Mandatory Service Bulletin 26/11/2013

Flying Machines s.r.o., Rasošky 132, 552 21 Rasošky publishes the Mandatory Service Bulletin which establish obligatory modification of FM250 Vampire I and II to able to use Rescue System Galaxy.

| Notice ID / Oznámení: | FM250 Vampire 26/11/2013 |

Picture / Obrázek 1.1.

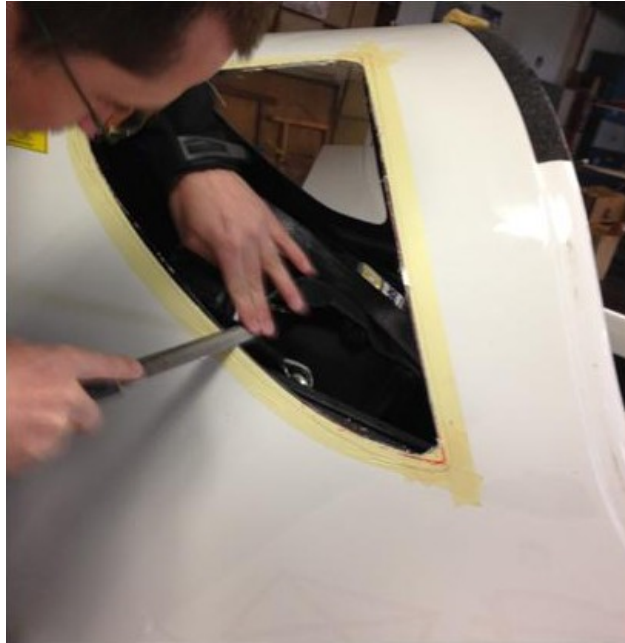
1) Trace out template on canopy and cut existing window out. (Picture 1.1. and 1.2.)

1) Obkreslete na trup šablonu a proved'te vyřezání stávajícího okna. (Obrázek 1.1. a 1.2.)

Picture / Obrázek 2.1.

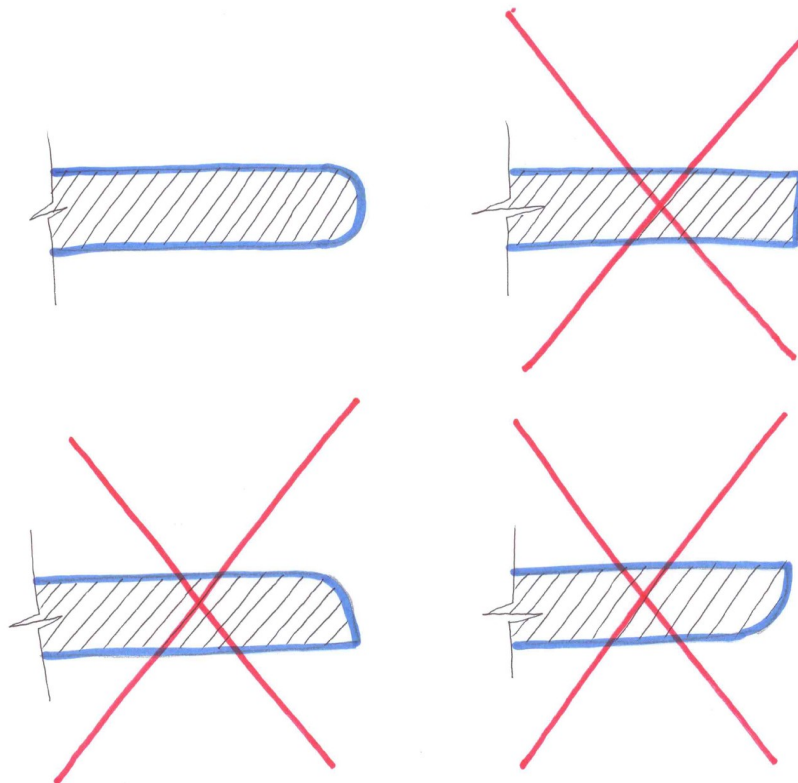
2. Grind the edges so as they will not be sharp. (Picture 2.1. and 2.2.)

2. Proved'te zabroušení hran, aby nebyly ostré. (Obrázek 2.1. a 2.2.)

Picture / Obrázek 3.1.

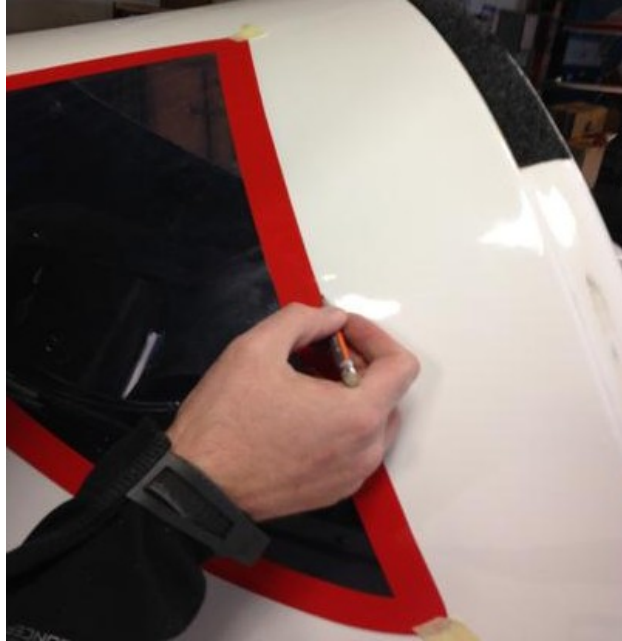
3. Glue the new canopy window from Penfol on the double sided adhesive tape (Picture 3.1. and 3.2.)

3. Proved'te nalepení nového překrytu z penefolu na oboustranou lepicí pásku. (Obrázek 3.1. a 3.2.)
